Umgestaltung des Bahnknotens Stuttgart
Ausbau- und Neubaustrecke Stuttgart - Augsburg
Bereich Stuttgart - Wendlingen mit Flughafenbindung

Planfeststellungsabschnitt 1.5 Zuführung Feuerbach/Bad Cannstatt
Bau-km -4.0-90.340 bis Bau-km -0.4-42.000 / Stat. -4.8-64.359 bis Bau-km -0.4-42.000

| Bestands- und Konfliktplan Vegetation/ Biotypen | | Datum | Name |
| Bereich Eisenbahnbrücke Neckar | | 12/02 | Le |

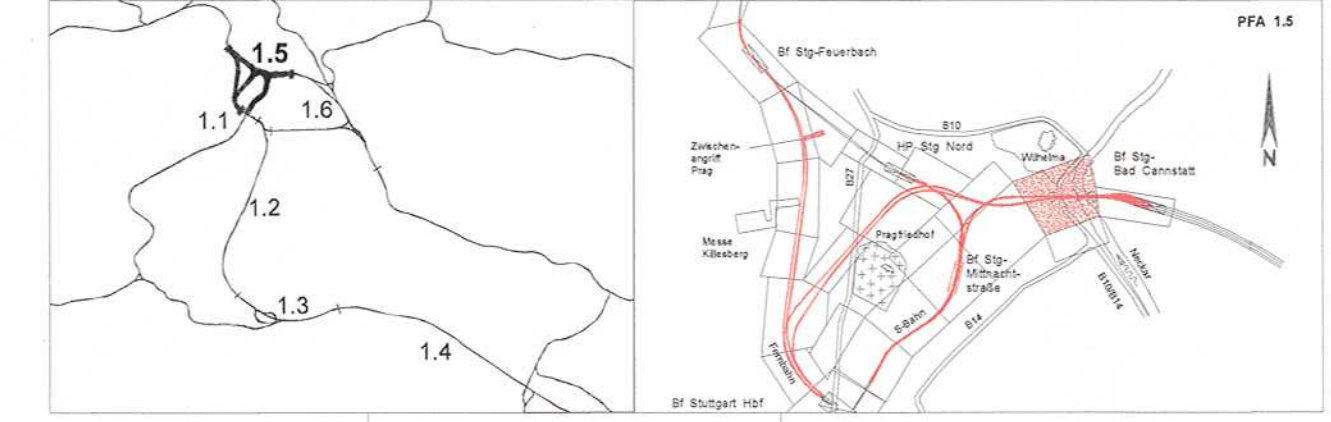
Konflikt 1
Zusätzliche Baustelleneinrichtungsflächen. Bauzeitliche Inanspruchnahme von Grünflächen, Beseitigung von Sträuchern und teils altem Baumbestand.
Betroffene Naturgüter:
Tiere und Pflanzen, Boden, Landschaftsbild
Ausgleichsmaßnahme:
- Beseitigung von Bodenverdichtungen
- Wiederherstellung der betroffenen Strukturen (Ansaat von Rasen, Anpflanzen von Bäumen und Sträuchern)

Konflikt 2
Verschiebung des Baufelds 800 (Anlage von Brückenpfeilern) an der Schönestraße um ca. 3 m nach Norden.
Betroffene Naturgüter:
Tiere und Pflanzen, Boden, Landschaftsbild
Ausgleichsmaßnahme:
- Eingriff ist über Maßnahme G3 (Wiederherstellung bzw. Neugestaltung von Verkehrsinseln) des bestehenden LBP abgedeckt

Konflikt 3
Genehmigte Baustelleneinrichtungsflächen. Beseitigung von teils altem Baumbestand.
Betroffene Naturgüter:
Tiere und Pflanzen, Landschaftsbild.
Ausgleichsmaßnahme:
- Wiederherstellung der betroffenen Strukturen (Anpflanzen von Bäumen)
